Krycí list ZBV

Název Stavby dle SoD: Zajištění bezpečnosti na mostech přes dálnice, železniční koridory a ostatní riziková území na území Středočeského kraje Název stavebního objektu/provozního souboru (SO/PS): Most ev. č. 329 - 002	Číslo SO/PS / / pořadí Změny SO/PS: SO 210/001	Číslo ZBV: 8
---	--	---------------------

Změnový list

Věc: Vyjádření TDI k ZBV 8
Stavba: **Zajištění bezpečnosti na mostech přes dálnice, železniční koridory a ostatní riziková území na území Středočeského kraje“ — SO 210 – Most ev.č. 329-002 přes ŽDC v Pečkách**

SO 201 Most ev.č. 329-002 Pečky

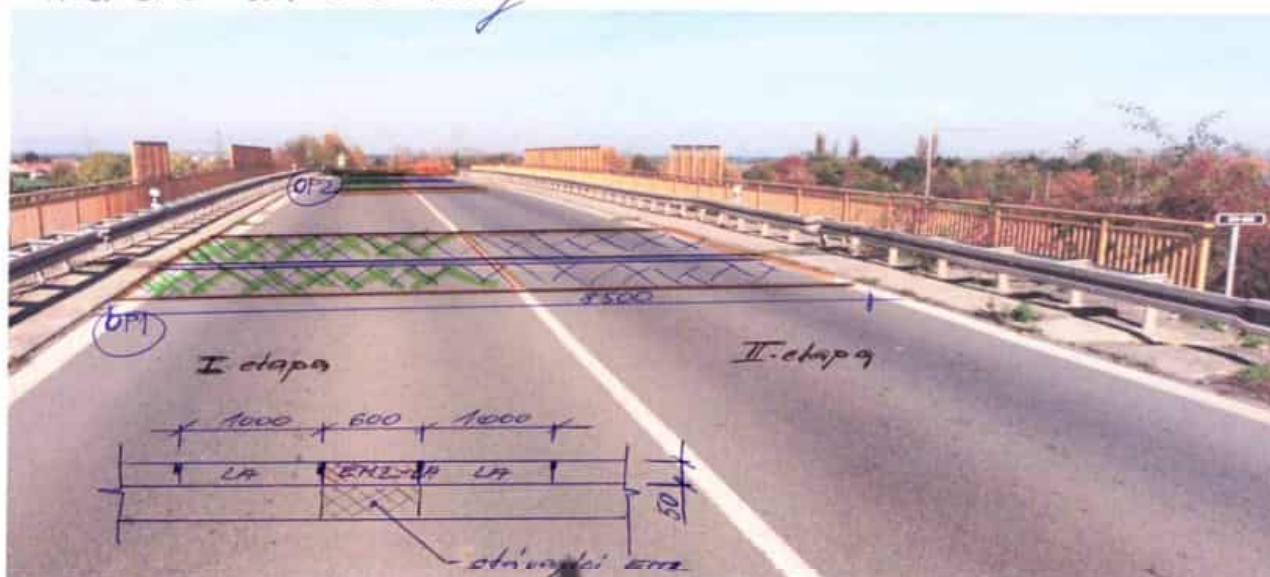
Předmětem cenové nabídky je provedení opravy povrchu dilatačních závěrů. Cenová nabídka je vypracována na základě poptávky zhotovitele.

- Vytýčení a zaznačení prostoru k opravě
- Prořezání řezačkou spar na tl. 50 mm
- Vybourání vozovkových vrstev včetně stávajícího EMZ
- vyčištění podkladu mechanicky a tlakovým vzduchem
- Zapravení odhaleného MDZ
- Pokládka LA v tl. 50 mm
- Prořezání pracovních spar a napojení
- zalití modifikovanou asfaltovou zálivkou BIGUMA TL 82
